OSSERVAZIONI AL NUOVO P.R.G. DI GELA

Proposta di previsione di un Parco Urbano lineare costiero a sud della città

fig. 3 porzione planimetrica di Macchitella e Scavone, estratta dal nuovo P.R.G.

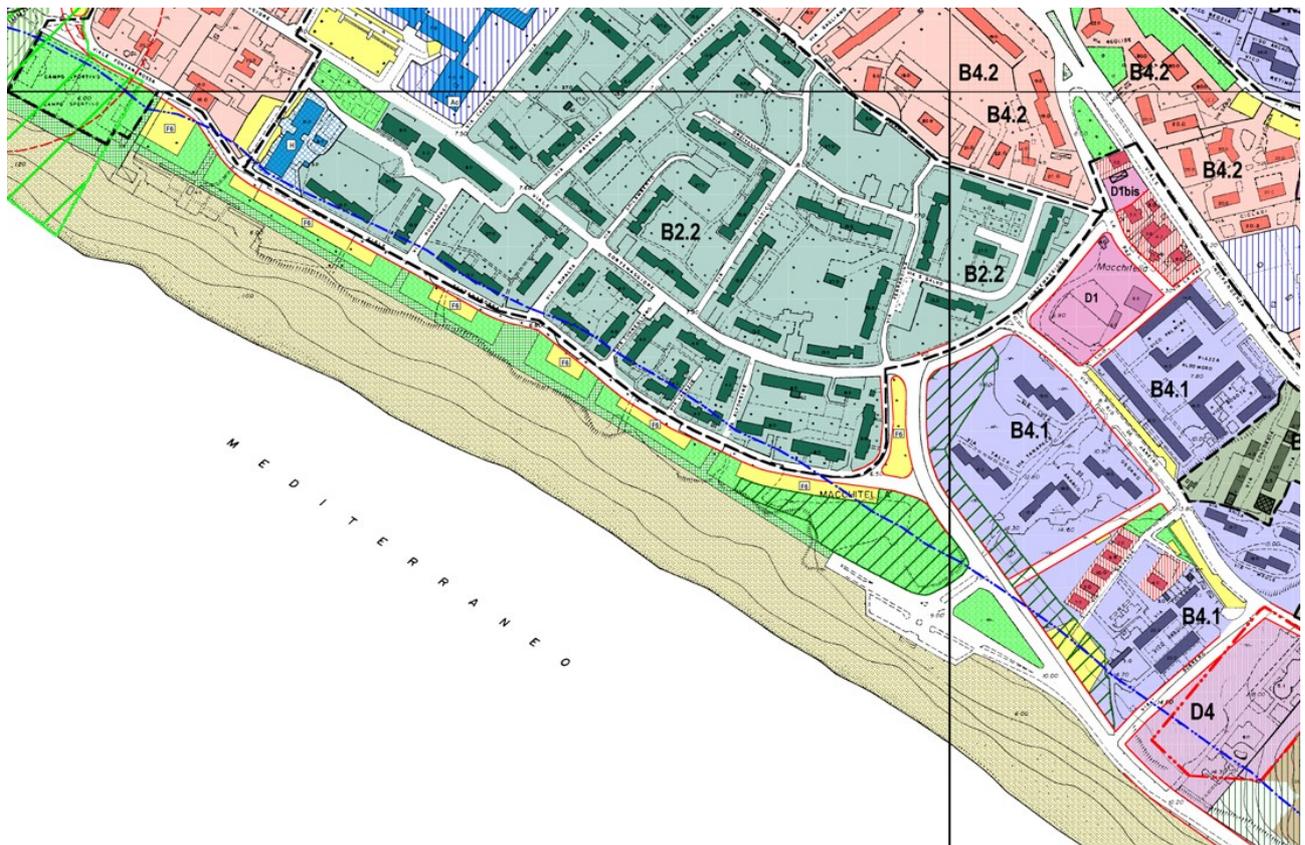
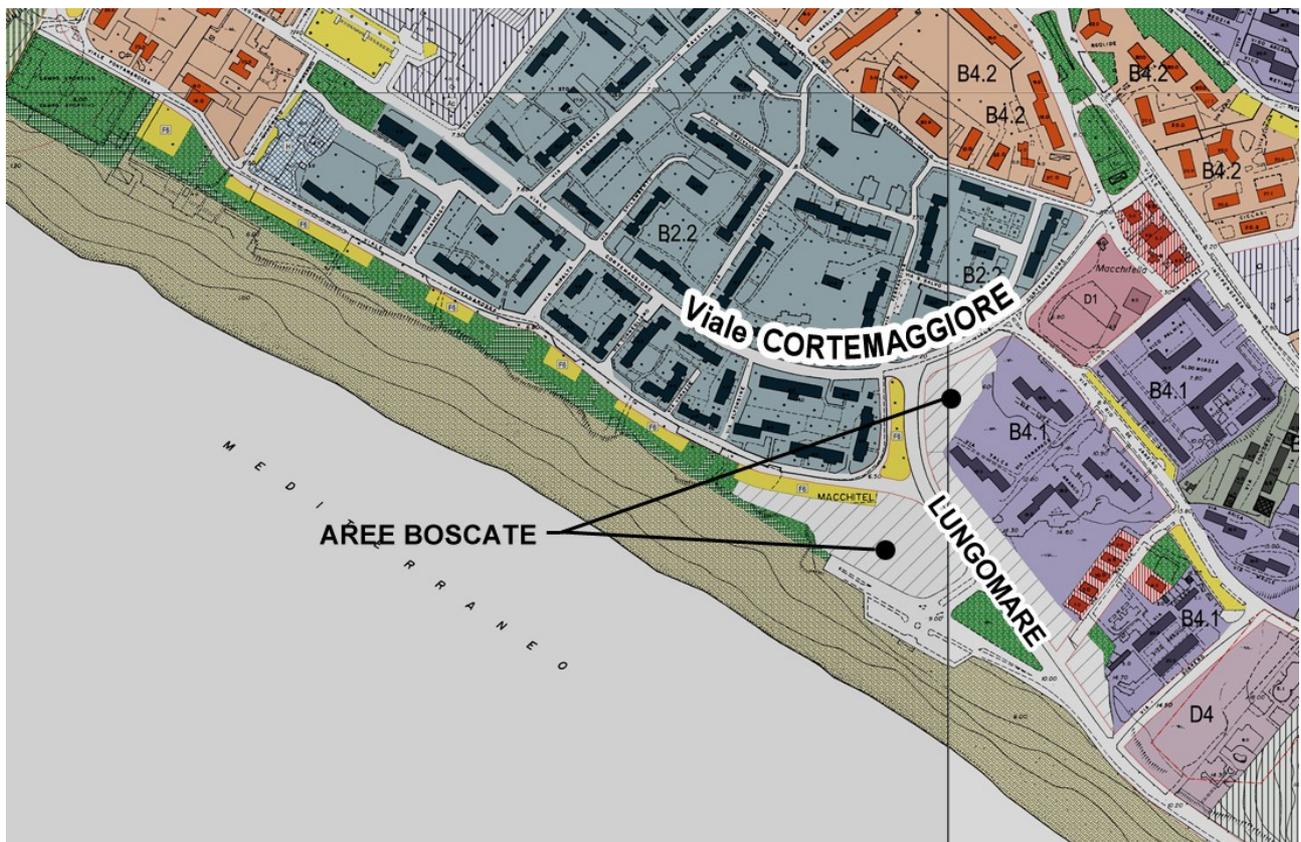
Osservando le tavole del P.R.G. presentate dallo studio Urbani nel 2005 (fig. 2 – unione delle Tav. E05 e Tav. E06), si nota che le aree a destra e a sinistra del tratto di lungomare che si innesta su viale Cortemaggiore, erano contraddistinte solo dal retino “Aree Boscate”. Sulle nuove tavole (Tav. E05 e Tav. E06 del nuovo P.R.G.), invece, si osserva una preoccupante estensione del retino B4.1 “Tessuti urbani residenziali consolidati di iniziativa pubblica” in sovrapposizione al retino “Aree Boscate”, si tratta di un’evidente situazione che può produrre un’interpretazione equivoca, un qualunque palazzinaro potrebbe avanzare la proposta di voler urbanizzare pure queste aree attualmente occupate da una pineta e altre piante (fig. 3 e fig. 4).

Per il litorale del quartiere Macchitella si propone di non variare la condizione attuale, si consiglia invece di rinfoltire la fascia vegetale con essenze mediterranee tipiche della macchia dunale (sostituendo gli eucalipti con alberi endemici). Altro possibile intervento

potrebbe consistere nel rivedere gli accessi al mare arredando le discese con passerelle reversibili in legno. Si chiede l'eliminazione dell'asse attrezzato in previsione sul P.R.G., compresi i parcheggi sulla duna. Si propone altresì di delineare più chiaramente lo zoning nell'area intorno alla rotonda est di Macchitella (riportando il limite dell'area B4.1 alla condizione proposta nel 2005), la dove anche il piano paesistico provinciale ha individuato delle aree boscate, e ciò per non dare adito ad interpretazioni equivoche.

fig. 5 limiti del Parco archeologico di Caposoprano

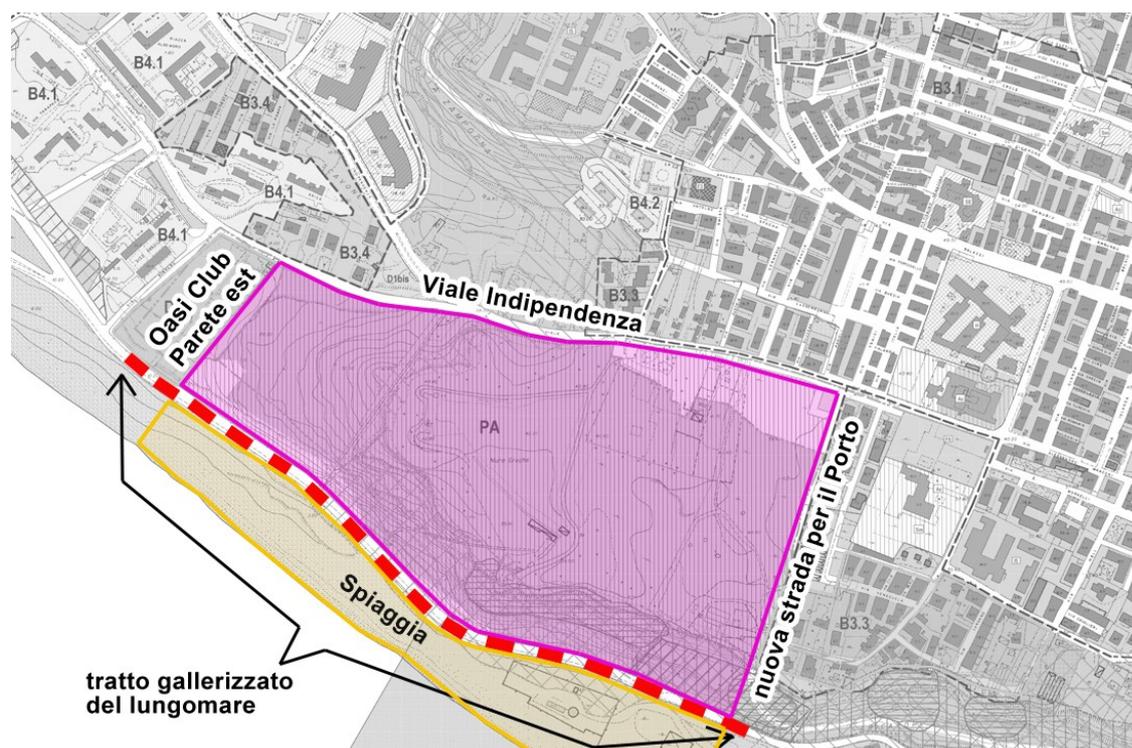
Il territorio che viene proposto come area per il parco archeologico di Caposoprano è quello compreso fra il limite determinato dal nuovo asse stradale che sale dal porto approdando su viale Indipendenza (previsione del nuovo P.R.G.), l'attuale parete est dell'Oasi club, il viale Indipendenza, e a sud il limite costituito dalla spiaggia (vedi fig. 5)

Questo perimetro si ritiene necessario ed inviolabile, in quanto già adesso, da dentro l'area delle Mura si nota pesantemente l'impatto degli edifici sorti nel quartiere Caposoprano.

Al fine migliorare l'aspetto panoramico e paesaggistico che si scorge dal belvedere delle mura guardando verso la costa sottostante, si propone come opera prioritaria la gallerizzazione del tratto di lungomare che dal Club Nautico si protrae fino all'Oasi Club (vedi fig. 5). Questa opera consentirebbe di ricostituire l'orografia ed il profilo della duna che dalla battigia saliva fino alle Mura (vedi stato attuale e simulazione nelle foto seguenti).

Stato attuale della costa sotto le Mura di Caposoprano con la strada

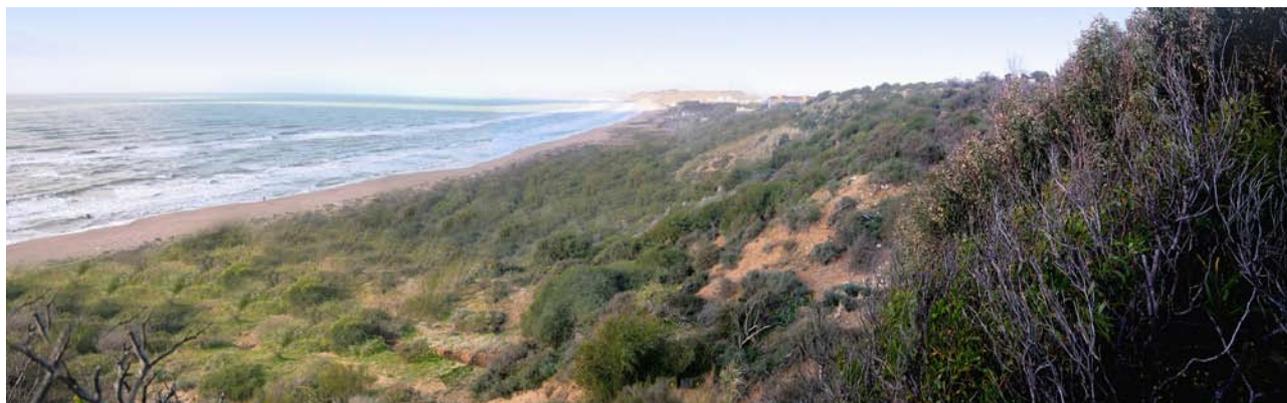
Ricostituire l'aspetto originario della collina significa valorizzare ulteriormente il contesto di un'area monumentale che si candida a divenire patrimonio UNESCO, significa, porre le premesse per realizzare l'ente Parco per la zona archeologica di Gela, così come avvenuto già ad Agrigento.

fig. 6 stralcio del P.R.G zona scavone dalle tavole presentate nel 2005

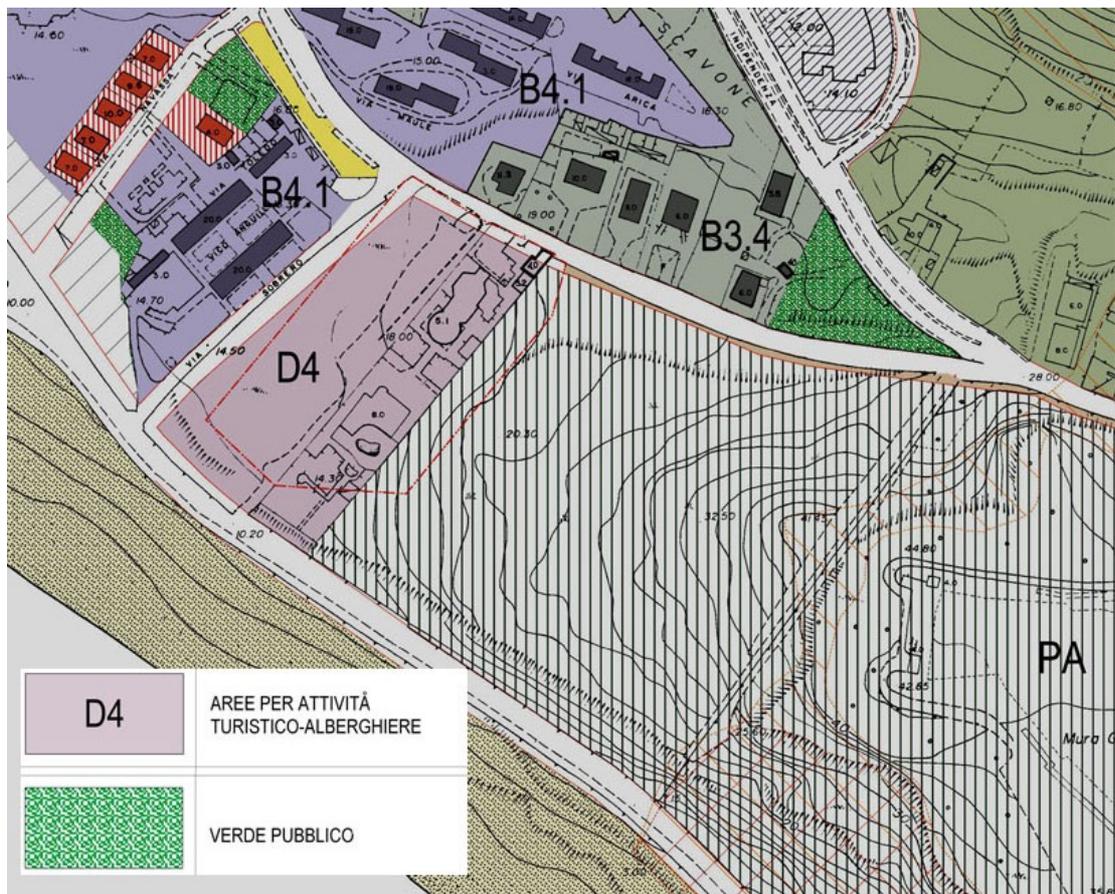
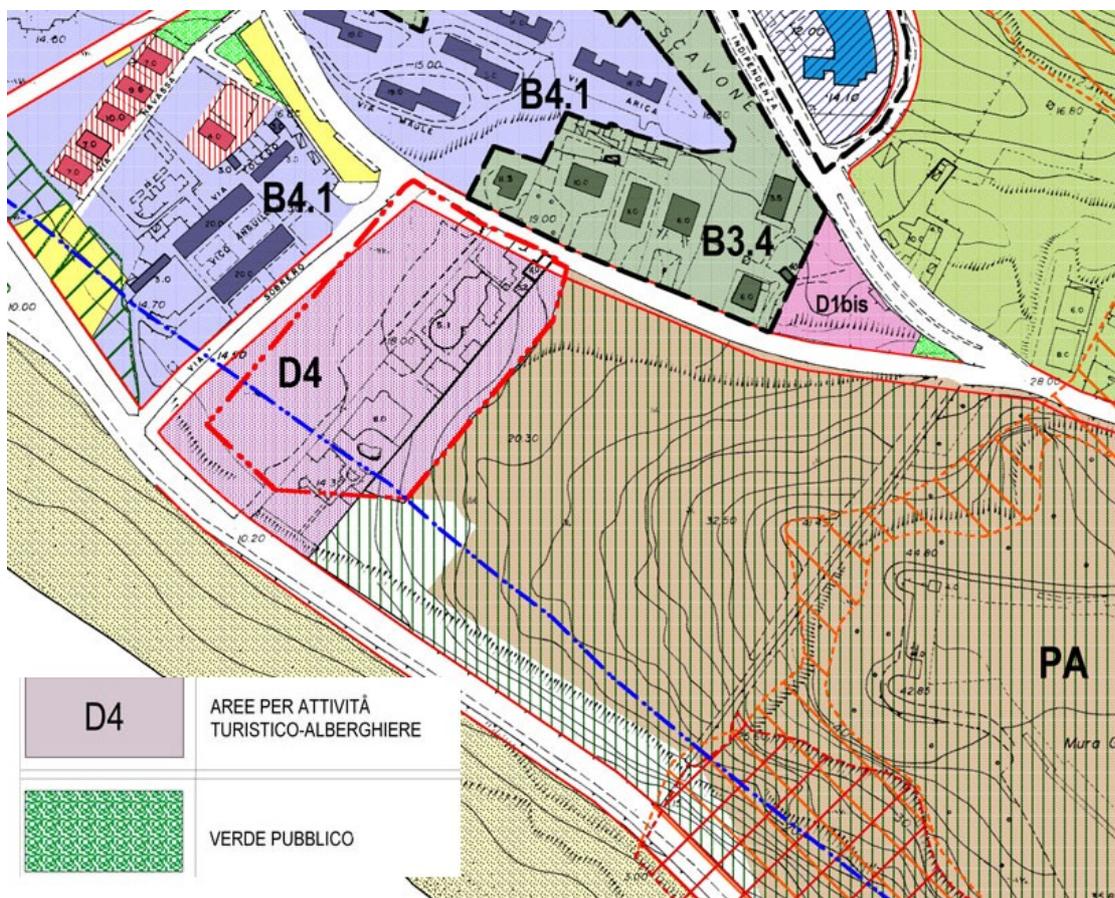
Si chiede il ridimensionamento dell'area D4, riportando il perimetro a quello tracciato nella proposta presentata dallo stesso studio Urbani nel 2005 (vedi fig. 6). L'ampliamento dell'area D4, determina una riduzione dell'area del parco archeologico di Caposoprano, su cui, in passato, fu bloccato con una protesta popolare un progetto che prevedeva la costruzione della caserma dei Vigili del Fuoco.

fig. 9 planimetria del P.R.G. individuante il Parco a cuneo di Costa Zampogna

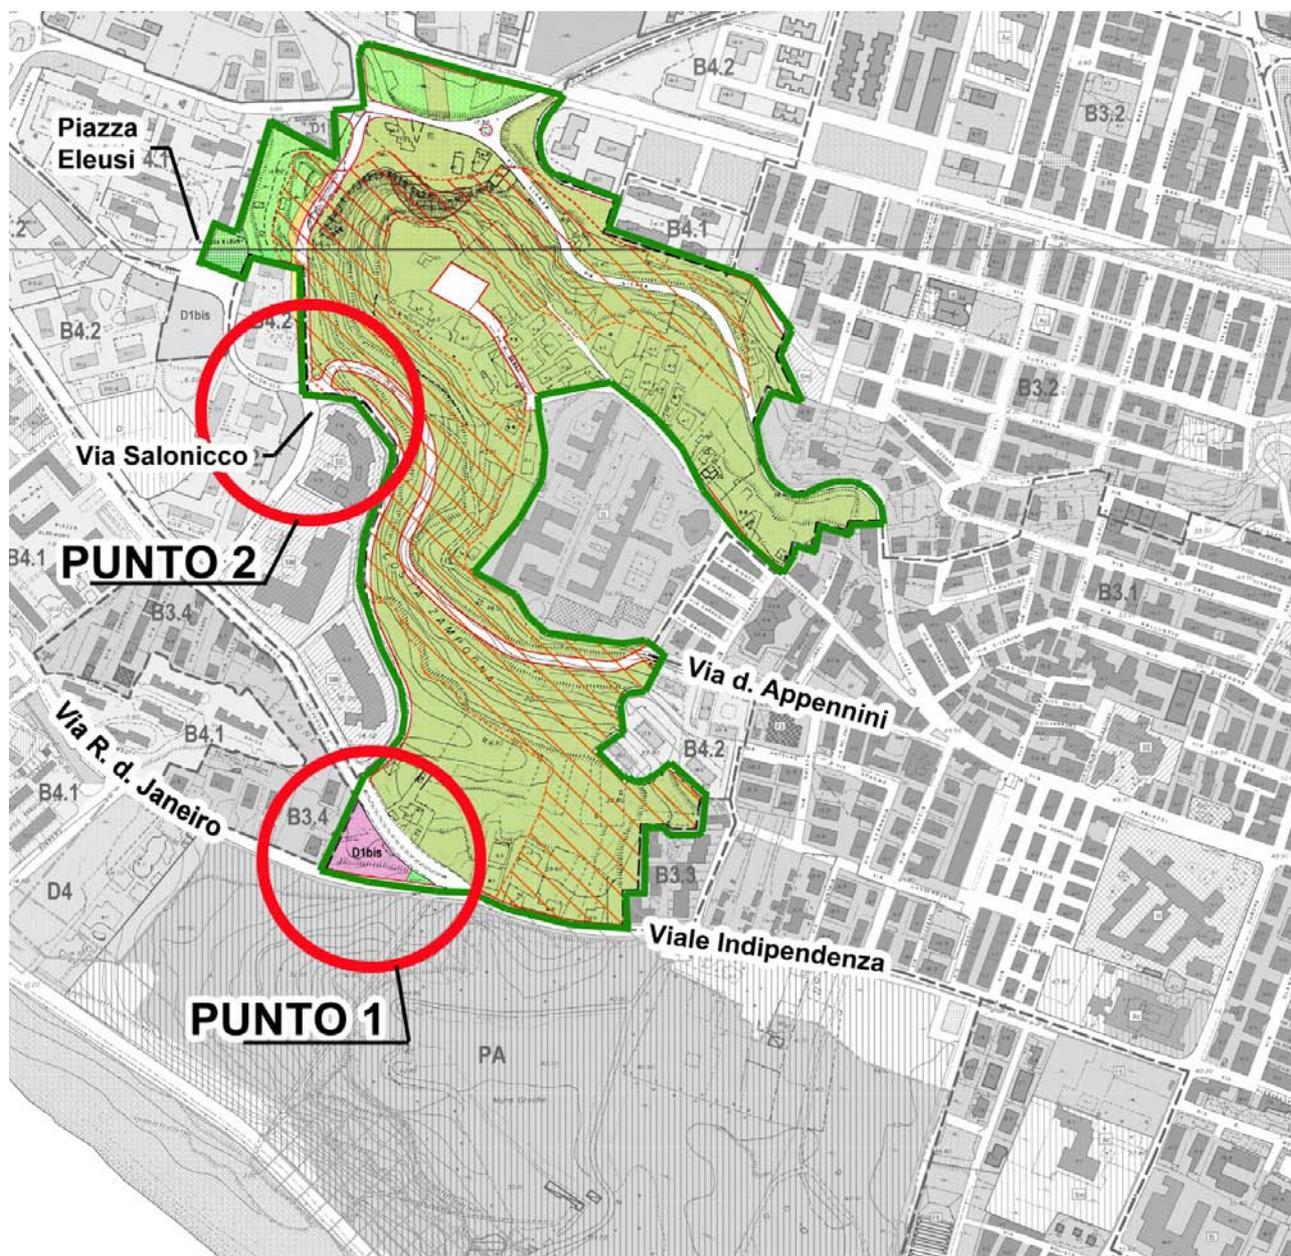
Tuttavia, su quest'area vanno osservate due considerazioni, che determinano altrettante incongruenze sulle quali urge una necessaria modifica (vedi fig. 9).

incongruenza individuata come Punto 1:

ci si trova in un lotto di forma triangolare posto in un punto nodale per il traffico autoveicolare fra viale Indipendenza e via Rio de Janeiro, un luogo dove sovente si verificano incidenti (vedi foto 2).

Escludendo il muro di sostegno in C.a. che si scorge salendo da viale Indipendenza, si nota come questa porzione di terreno risulti fortemente legata, morfologicamente, alla collina del parco archeologico, anzi, si può considerare facente parte del contesto collinare, e quindi, del sistema archeologico delle Mura (si propone un vincolo archeologico indiretto per quest'area).

la previsione di una strada a mezzacosta, che da Caposoprano scende verso Scavone va sostenuta, e questo perchè snellisce il traffico che oggi grava su via Licata e viale Indipendenza. Quello che non convince è, invece, l'innesto di questa strada con via Salonicco, per giunta, in curva (vedi fig. 9). Si propone di prolungare il tratto di questa strada fino alla congiunzione con la più ampia piazza Eleusi, qui le macchine possono muoversi in una situazione di maggiore sicurezza.

In questo contesto, sembra superflua la strada di nuova previsione che costeggia la parte posteriore degli istituti scolastici di C.da Scalone, a margine col Parco di Costa Zampogna.

Si propone di rivedere le due incongruenze individuate nei Punti 1 e 2, e si consiglia di valutare l'ipotesi descritta dalla planimetria di fig. 12.

fig. 10 stralcio del P.R.G zona scavone dalle tavole presentate nel 2005

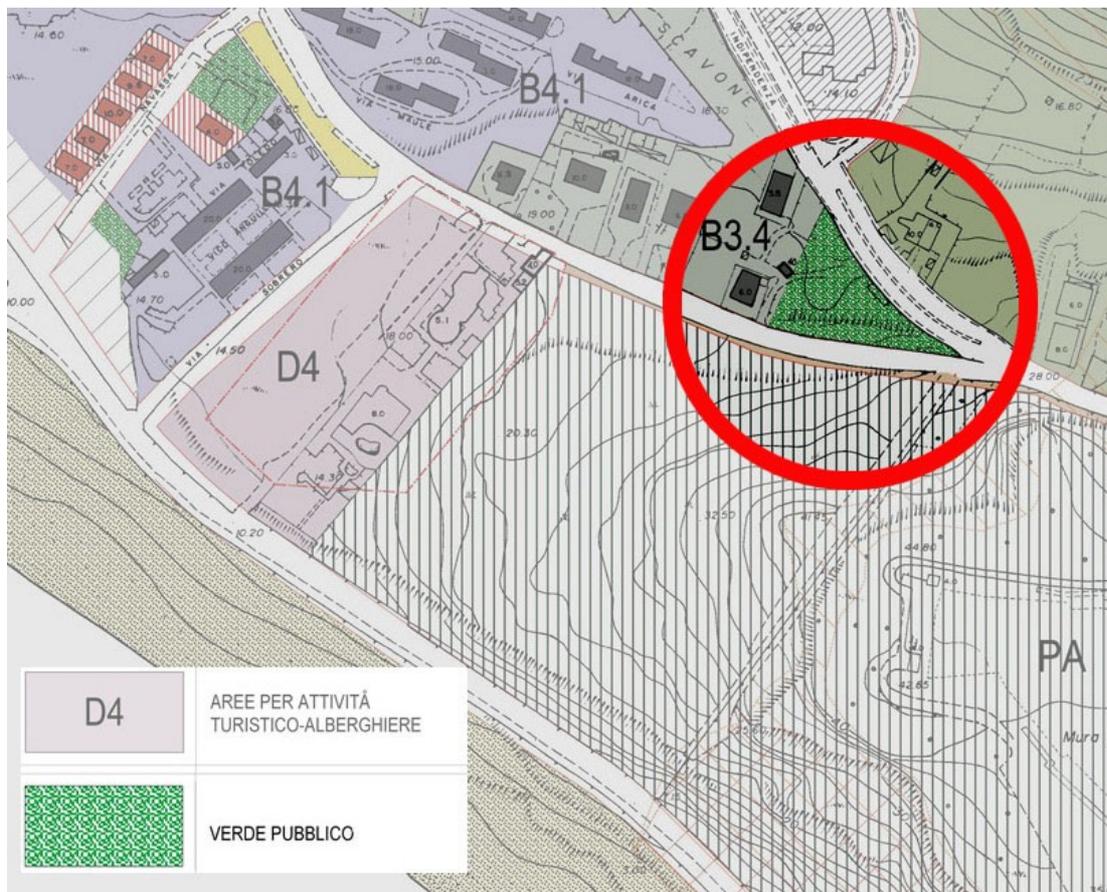
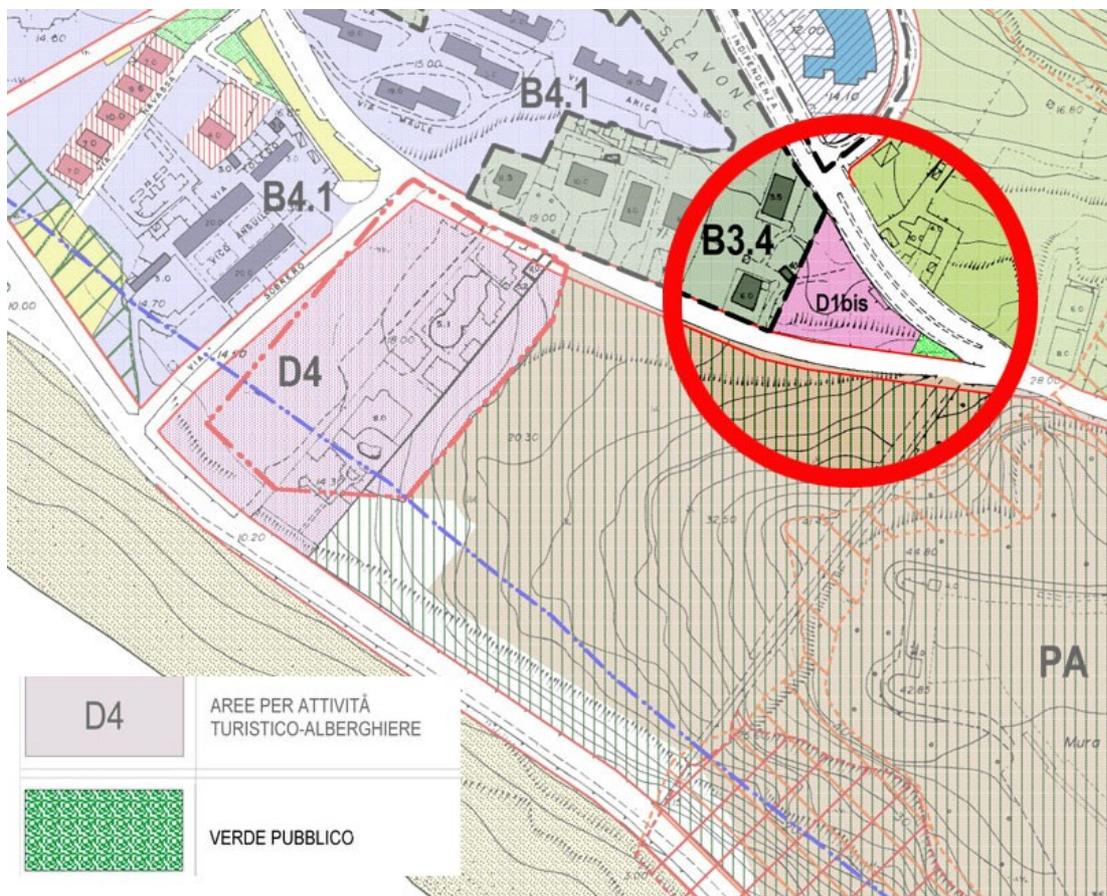
Peraltro, osservando la proposta presentata dallo studio Urbani nel 2005, nella Tav. E 06, si nota come quest'area in quel progetto fosse giustamente stata considerata come area a Verde Pubblico, nell'attuale versione del P.R.G., Tav. E 06, la stessa area è stata modificata in area D1 bis, cioè area commerciale per la vendita al dettaglio (vedi fig. 10 e fig. 11). Questa nuova destinazione d'uso dell'area è quanto di più sbagliato si poteva fare per il contesto del Parco archeologico di Caposoprano. Ci si chiede quali problemi può dare questa individuazione per il transito urbano specie in un punto in cui convergono più istituti scolastici? Che situazione di rischio può determinarsi fra le vetture che scendono da viale Indipendenza e quelle che salgono da via R.d.Janeiro? il nuovo edificio che qui si vuole far sorgere, che impatto produrrà sulla collina delle Mura?
